東海第二発電所 設計及び工事計画に係る説明資料 (防潮堤（鋼製防護壁）の構造変更)

2025年11月27日
日本原子力発電株式会社

審査会合コメント整理表

設計基準・指針類での定着長算定結果

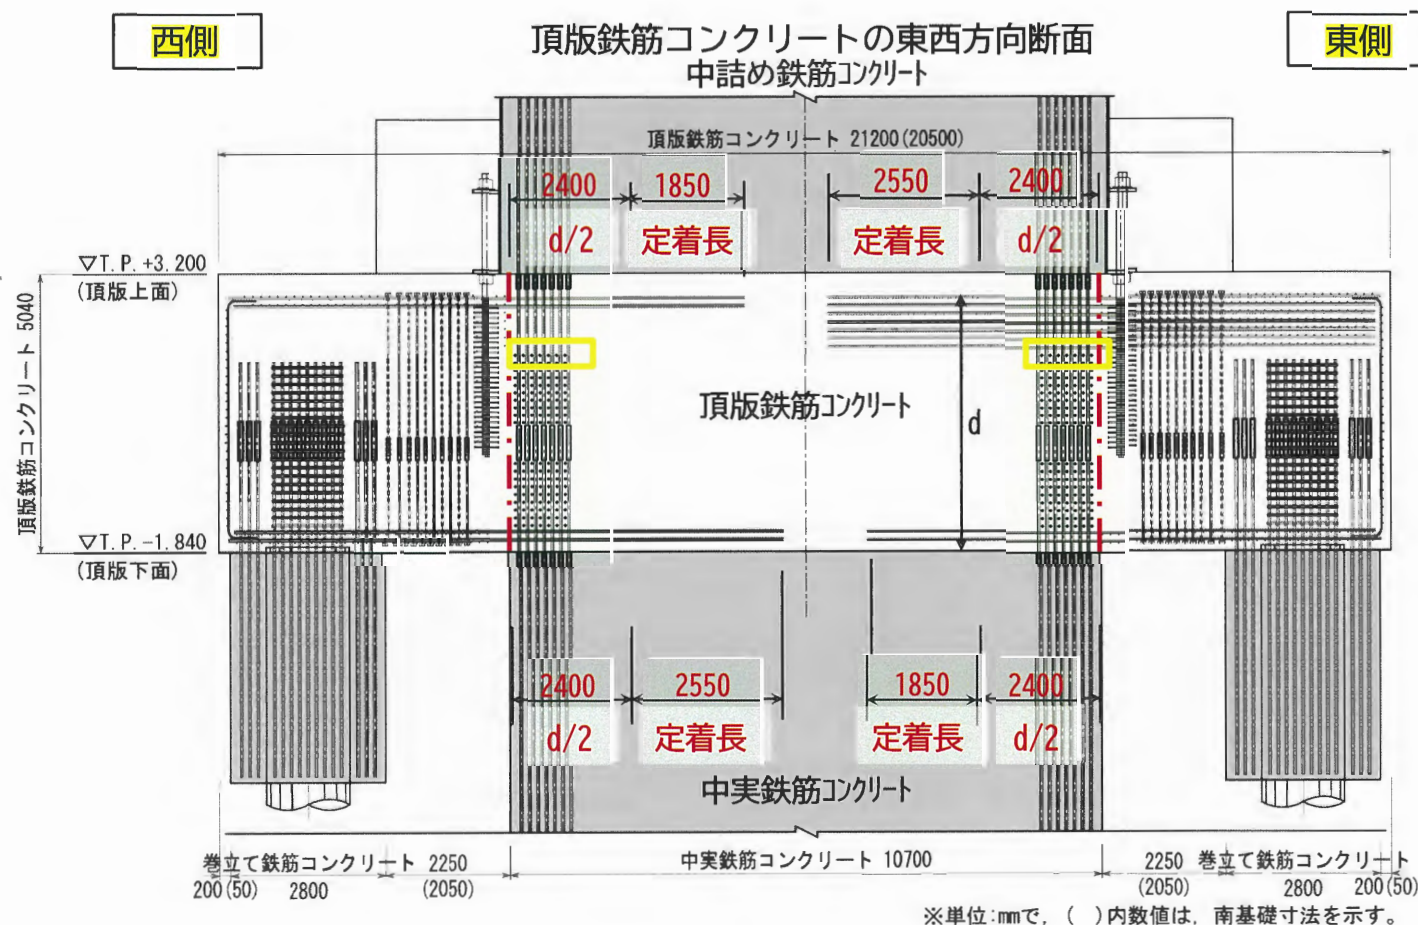
No	コメント
⑬	高強度鉄筋SD685の適用性について、コンクリート標準示方書等に基づいて適用範囲であるとしているが、その根拠（実験論文等）や「実験等により検討することが望ましい。」との記載に対する対応要否について説明すること。また、高強度鉄筋はヤング係数が変わらずその強度が高くなることから降伏点の弾性ひずみが大きくなるため、その影響についても説明するとともに、これらの設計への影響について、網羅的に整理して説明すること。

- コンクリート標準示方書（2022年）や鉄道構造物等設計標準(R6)では「SD490やSD685等の鉄筋の降伏強度の特性値が380N/mm²を超えるJIS規格による鉄筋の定着長は、実験等により検討することが望ましい」とされているが、鉄道構造物等設計標準には、特別な実験を行わない場合には別途示された算定式を用いてよいとされている。
- 鉄道構造物等設計標準(R6)の算定式を用いた鉄筋の定着長は、下表に示す通り他の規格基準類の算定式に比較して最も短くなるため、道路橋示方書による算定式を用いて保守的な定着長を設定することとした。

- 実験を実施しない場合に適用される鉄道構造物等設計標準算定式を用いた定着長に対して、更に保守的な長さを確保した定着長とした。
- なお念のため、今後、実験（鉄筋の引き抜き試験）を行い、当該定着長の設定に問題がないことを確認する。
(最上段の鉄筋に着目した鉄筋の引き抜き試験：SD685鉄筋と強度50N/mm²コンクリートの一体性の確認)

三次元FEMの解析モデル（鉛直断面）

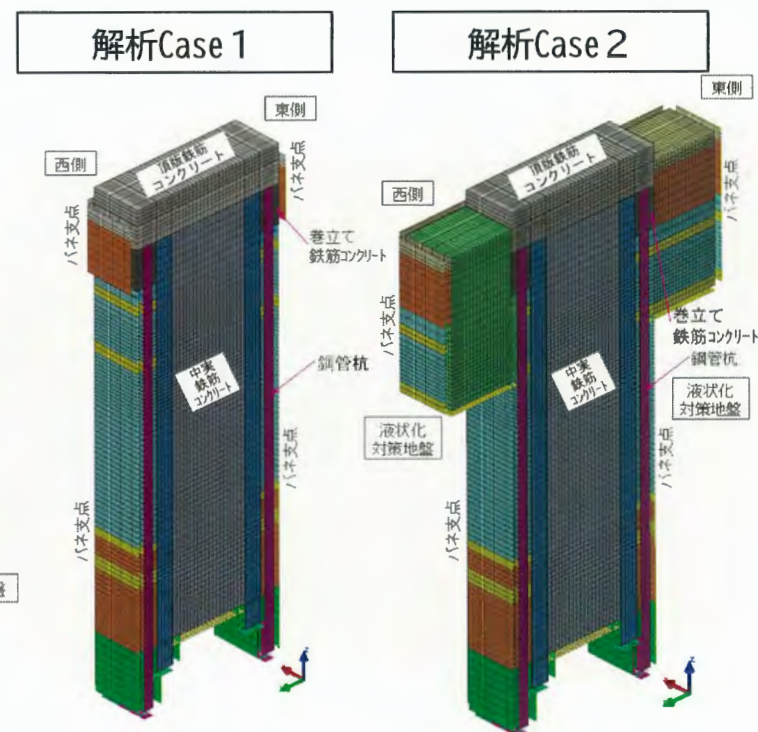
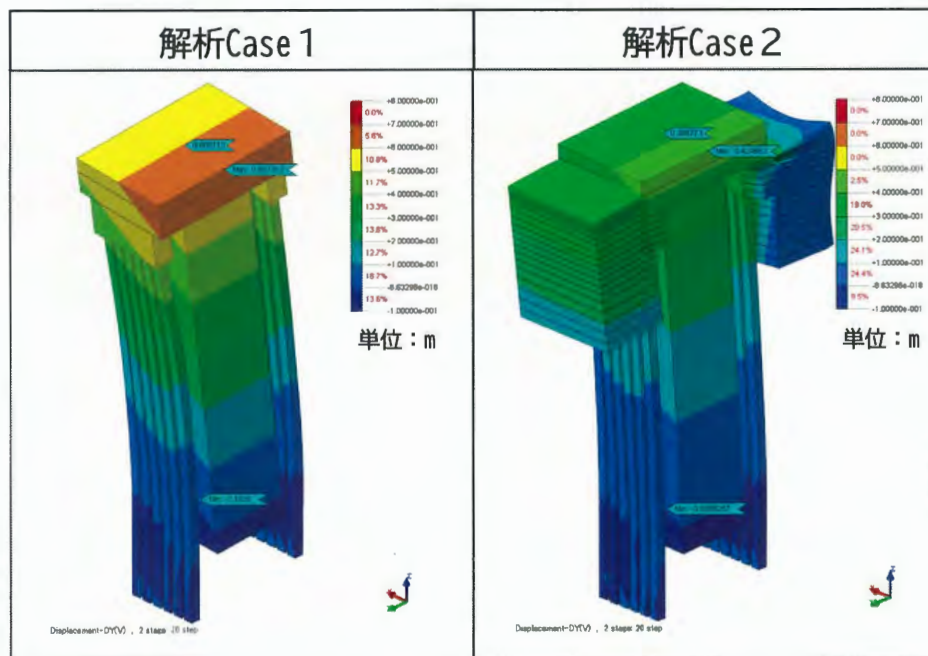
No	コメント
⑭	設計上のポイントとなる地盤バネについては、地盤バネの設定が適切であると判断するために必要なエビデンスを詳細に説明すること。

- ・ 三次元FEM解析については、地盤改良体（セメント系）のモデル化に着目した2つの解析モデルを作成し、同一の荷重条件に対し下部工の水平変位量を比較する。
- ・ 解析Case 1は、地盤改良体（セメント系）を地盤バネの反力上限値として考慮した解析モデルであり、工認設計モデルと同様の地盤バネ条件にて側方抵抗を模擬している。
- ・ 一方、解析Case 2は、地盤改良体（セメント系）をソリッド要素でモデル化し、その外側に地盤バネを設けることで、地盤改良体（セメント系）が下部工の側方抵抗として寄与する効果を精緻に表現している。
- ・ これら2つの解析モデルによる下部工の水平変位量の大小関係を比較することで、地盤改良体（セメント系）を地盤バネの反力上限値の増分として考慮することの妥当性を確認する。

構造物直下の地盤改良の施工方法の例

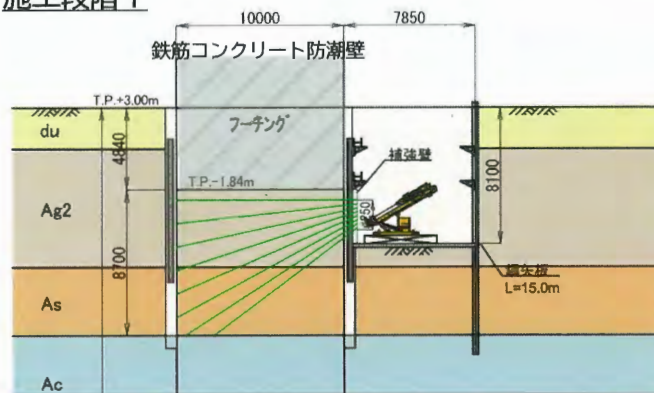
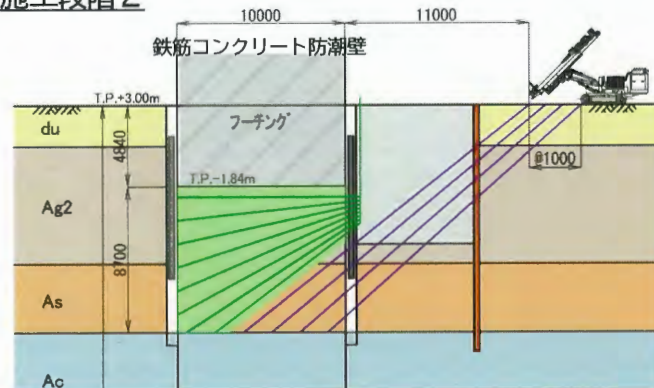
No	コメント
⑮	● 地盤改良工事について、改良品質に対する不確かさが安全側に設計へ反映されていることがわかるように説明すること。 - 例1) 改良品質の不確かさが、安全側に設計へ反映されているか説明すること。 - 例2) 地盤改良（薬液注入）は構造物の直下や深い深度に施工するため、施工実績を示すとともに、その施工性が設計に影響を及ぼさないことを説明すること。 - 例3) 地盤改良（薬液注入）について、薬剤の種類、注入方法、改良対象の地質を示すとともに、その適用性を示して、設計上の想定に影響を及ぼさないことを説明すること。

構造物の直下への施工法（注入孔配置）を図化し、計画範囲の改良が可能であることを確認した。

鉛直精度管理システムを用いた鋼管杭打設の施工精度
（当社、鋼管杭鉄筋コンクリート壁の施工実績）

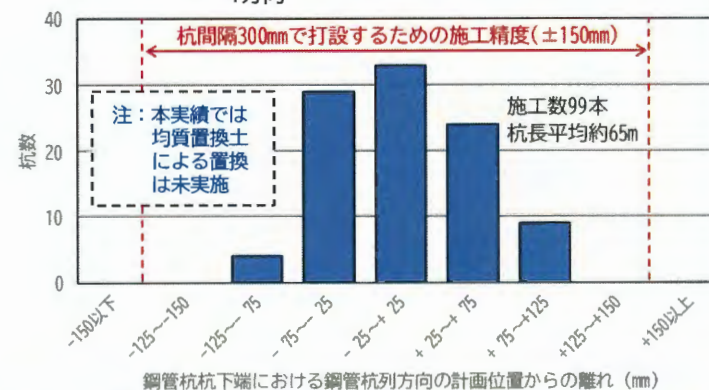
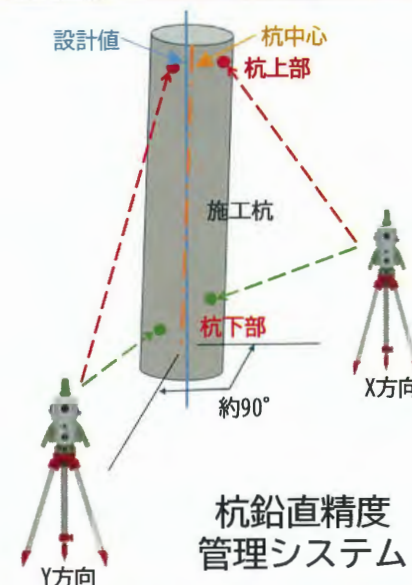
注視プロセス等①：約50mの鋼管杭を水平に30cm間隔で打設するため高い打設精度が求められ施工難易度が高い
注視プロセス等②：鋼管杭打設等における打設場所近傍への重機配置による工事の品質への影響を確認する

以上の確認結果から、鋼管杭の高精度の打設等が施工性や品質管理の観点から実現性のある工事計画であり、設計への影響はないことを確認した。
